改善箇所説明図

型式：K R D

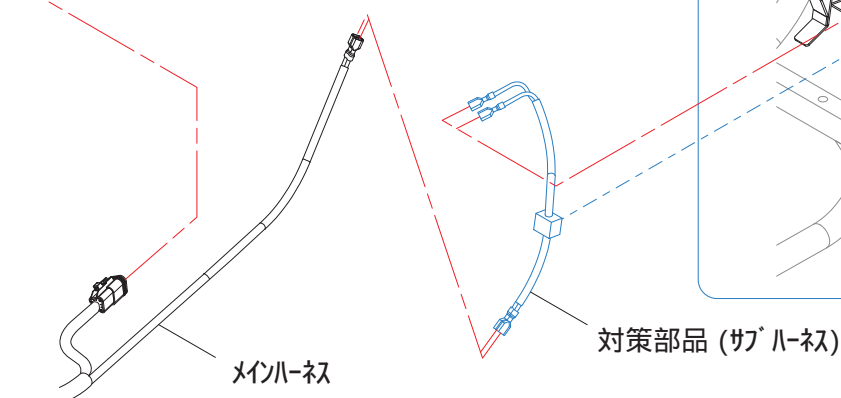
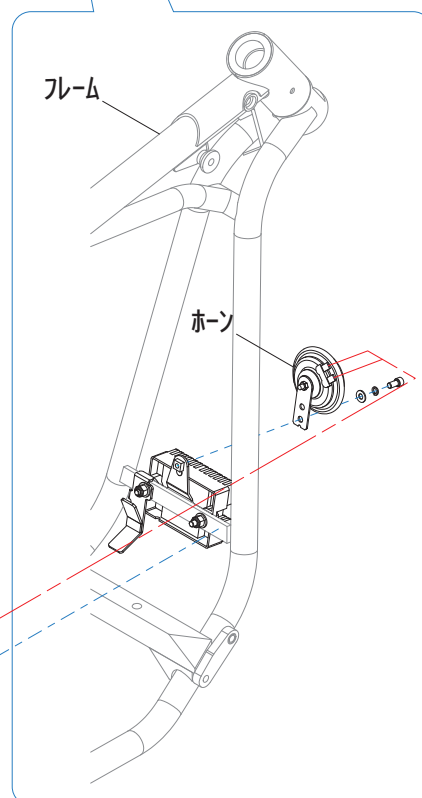
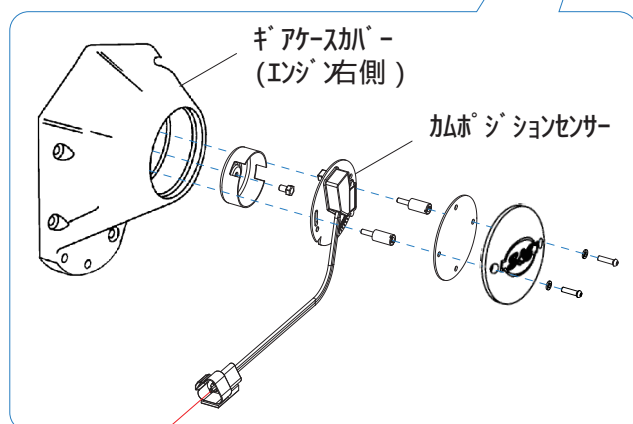
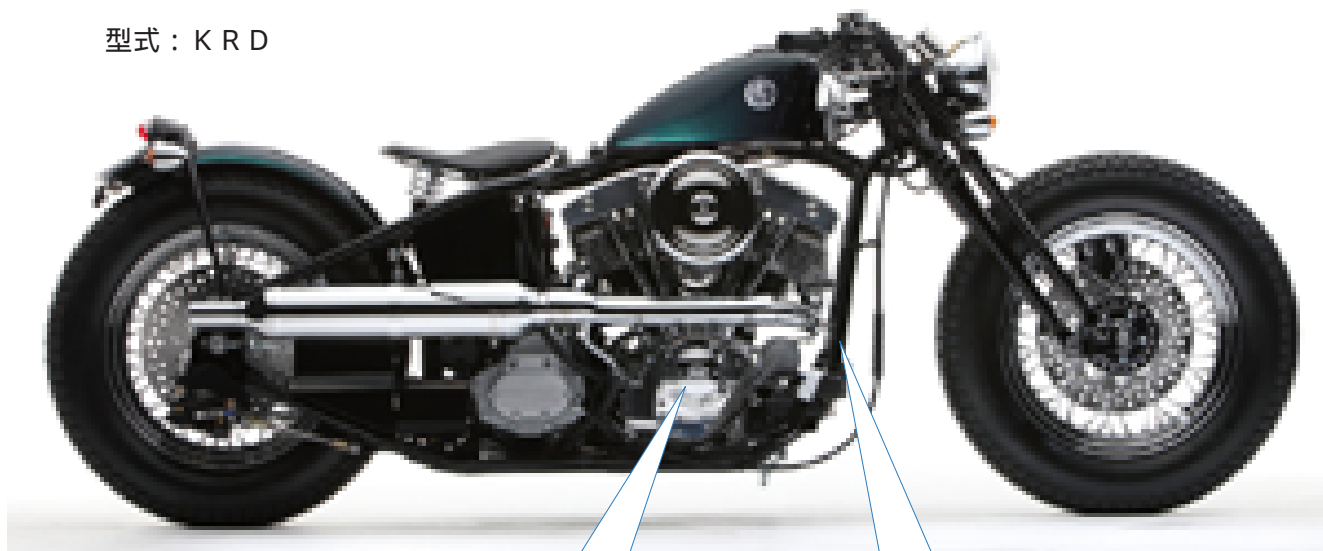
警音器において、警音器を作動させた際、逆起電力が発生し、カムポジションセンサーが損傷するものがある。そのため、点火信号が正しく出力されず、エンジンが始動できないおそれがある。

警音器とメインハーネス間に対策品を追加

改善の内容：警音器とメインハーネス間に対策品を追加する。

識別：対策部品 (サブハーネス) の組付け有無。
